BOLLETTINO - BULLETIN

TECNICO • TECHNICAL	●	GRUPPO • GROUP	9
RICAMBI • SPARE PARTS	●	NR • NO	004
INFORMAZIONI • INFORMATION		DATA • DATE	09-11

MODELS: MZ 2500 R - MZ 2600 R rotary tillers

SUBJECT: Transmission cover

PREMODIFICA - OLD ASSY	POSTMODIFICA - NEW ASSY

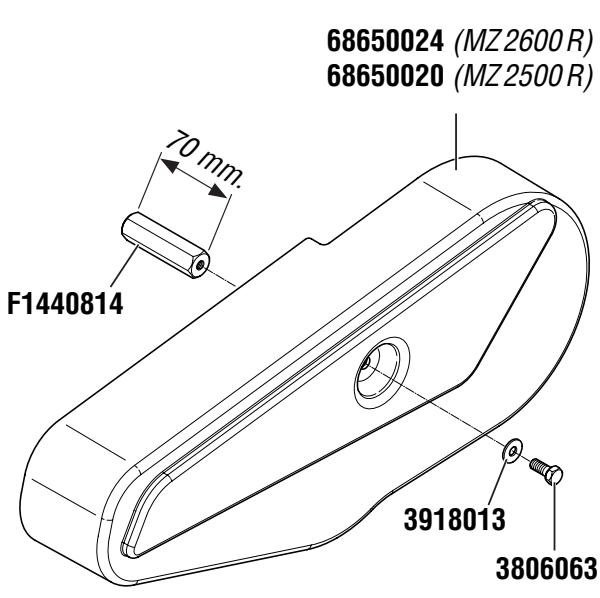
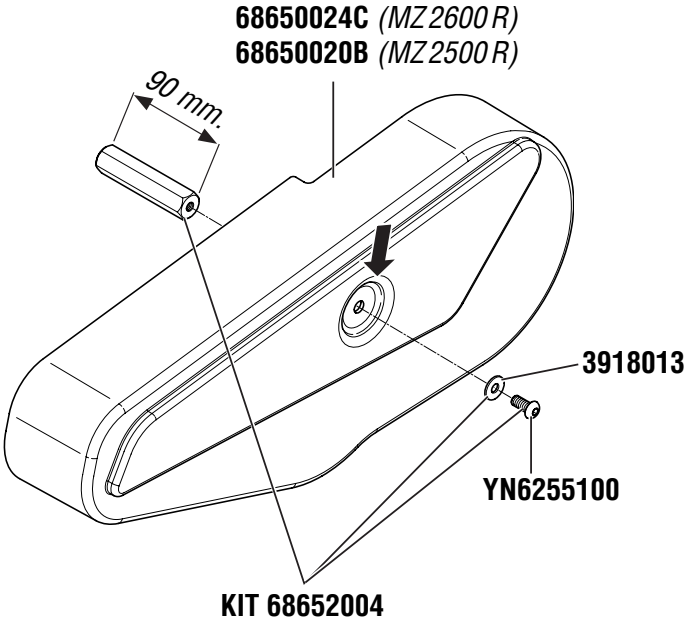
DESCRIZIONE: Per conferire maggiore resistenza al carter protezione cinghie è stato modificato il profilo della borchia di fissaggio; variata l'altezza del supporto distanziale e sostituita la vite di bloccaggio.

DESCRIPTION: For better resistance of the transmission cover we have modified the shape of the fixing stud; changed the height for the support spacer and replaced the fixing screw.

PARTS AVAILABILITY: The premodified cover will be supplied until end of the stock, while continue to be available the premodified spacer and screw.

PREMODIFICA - OLD ASSY	POSTMODIFICA - NEW ASSY

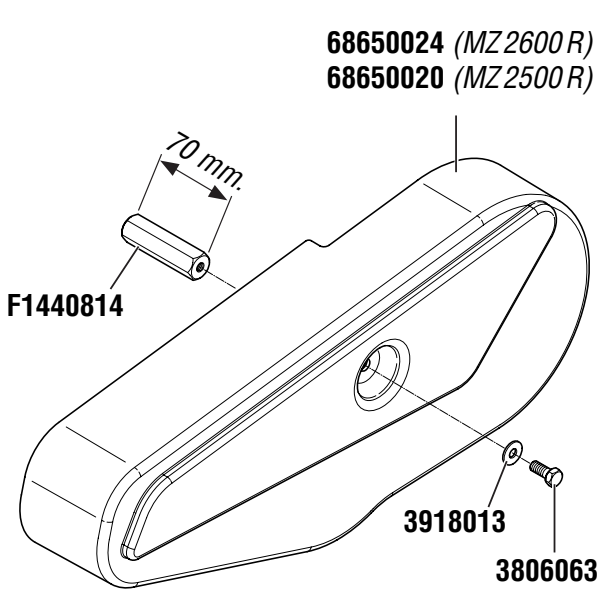
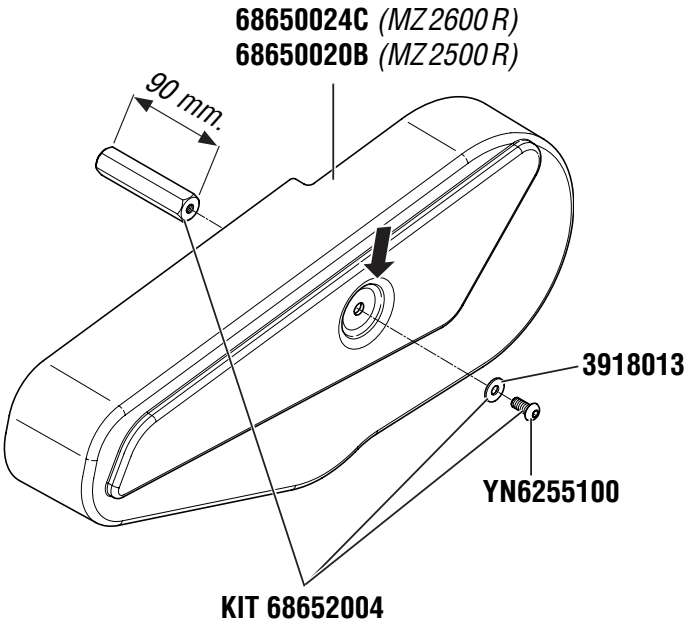
BESCHREIBUNG: zur Verbesserung der Kühlung wurde die Abdeckung verbreitert.

DESCRIPTION: For better resistance of the transmission cover we have modified the shape of the fixing stud; changed the height for the support spacer and replaced the fixing screw.

PARTS AVAILABILITY: The premodified cover will be supplied until end of the stock, while continue to be available the premodified spacer and screw.

PREMODIFICA - OLD ASSY	POSTMODIFICA - NEW ASSY

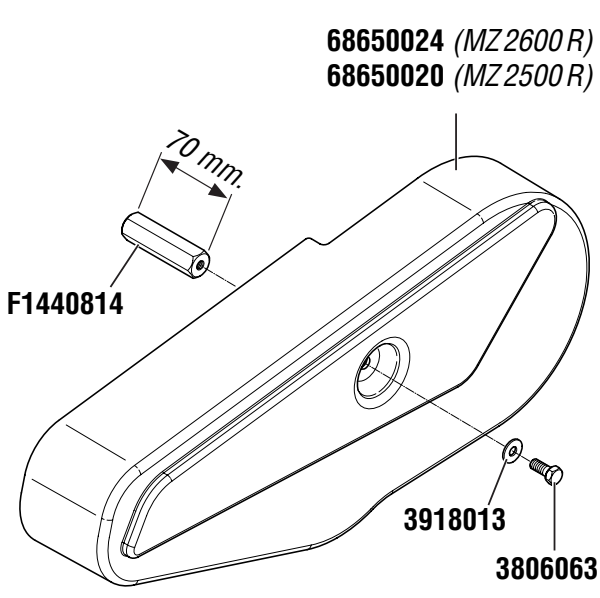
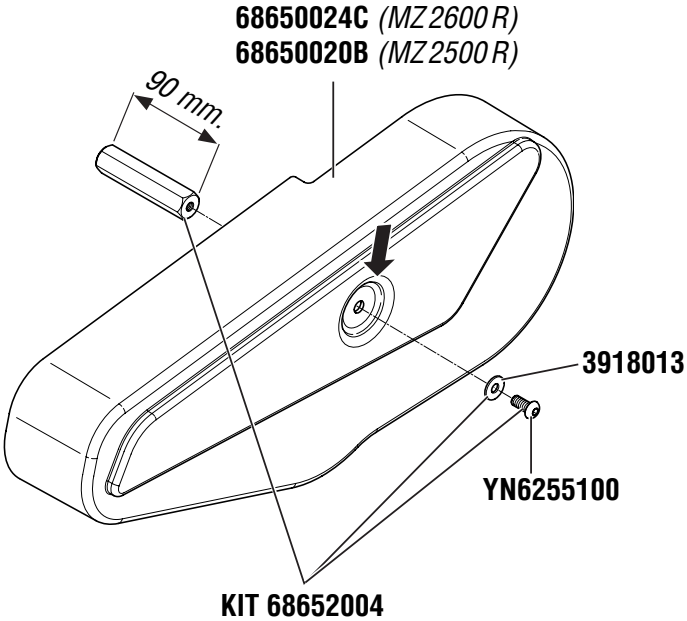
DESCRIPCIÓN: Para conseguir una mayor resistencia de la tapa de correas fue modificado el perfil del anclaje, variada la distancia del soporte y sustituido el tornillo de bloqueo.

DESCRIPTION: For better resistance of the transmission cover we have modified the shape of the fixing stud; changed the height for the support spacer and replaced the fixing screw.

PARTS AVAILABILITY: The premodified cover will be supplied until end of the stock, while continue to be available the premodified spacer and screw.

PREMODIFICA - OLD ASSY	POSTMODIFICA - NEW ASSY

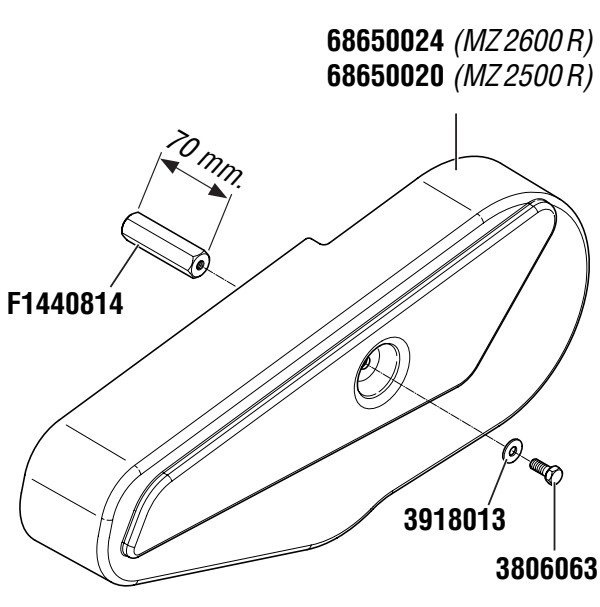
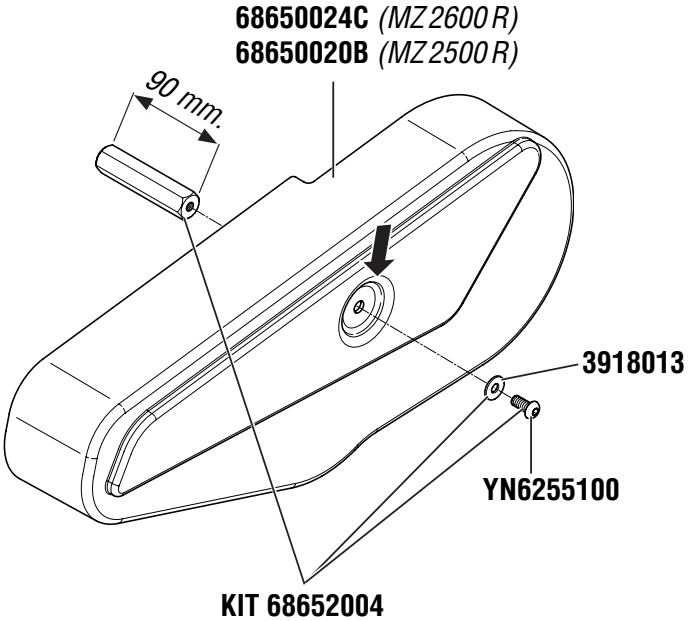
DESCRIPTION: Pour une meilleure résistance du carter de courroies nous avons modifié la forme de sa fixation; modification de la taille de l'entretoise de soutien et remplacé la vis.

DESCRIPTION: For better resistance of the transmission cover we have modified the shape of the fixing stud; changed the height for the support spacer and replaced the fixing screw.

PARTS AVAILABILITY: The premodified cover will be supplied until end of the stock, while continue to be available the premodified spacer and screw.

PREMODIFICA - OLD ASSY	POSTMODIFICA - NEW ASSY

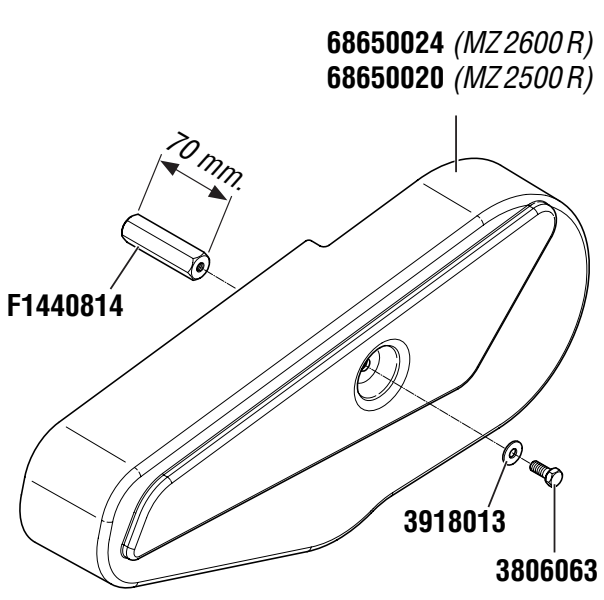
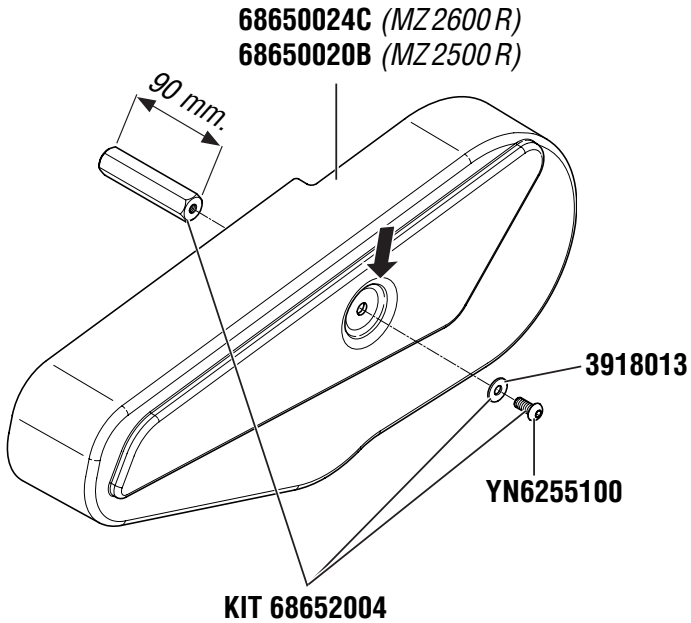
BESCHRIJVING: Voor een betere weerstand van de transmissiebeschermkap hebben we de vorm van de bevestigingsbout gewijzigd; ook de hoogte van de steunbus en we hebben de bevestigingsschroef vervangen

DESCRIPTION: For better resistance of the transmission cover we have modified the shape of the fixing stud; changed the height for the support spacer and replaced the fixing screw.

PARTS AVAILABILITY: The premodified cover will be supplied until end of the stock, while continue to be available the premodified spacer and screw.

PREMODIFICA - OLD ASSY	POSTMODIFICA - NEW ASSY

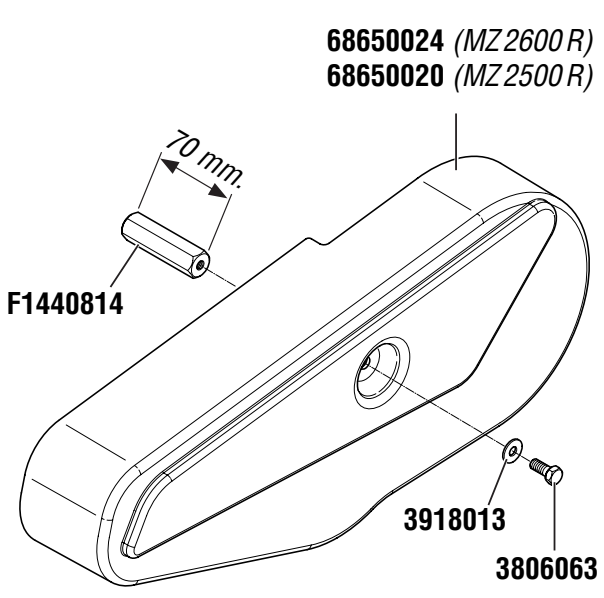
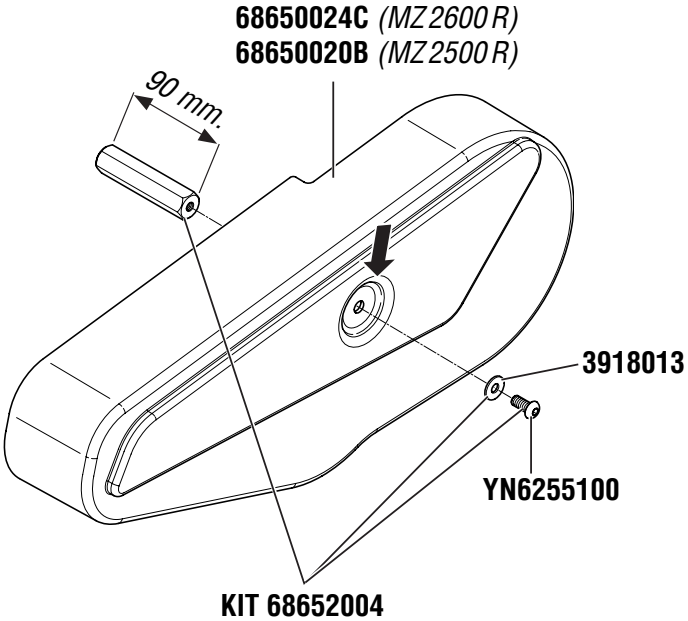
OPIS: W celu zwiększenia wytrzymałości pokrywy przekładni zmodyfikowano kształt gniazda mocowania; zmieniono wysokość dystansu mocowania oraz zmieniono śrubę mocującą.

DESCRIPTION: For better resistance of the transmission cover we have modified the shape of the fixing stud; changed the height for the support spacer and replaced the fixing screw.

PARTS AVAILABILITY: The premodified cover will be supplied until end of the stock, while continue to be available the premodified spacer and screw.
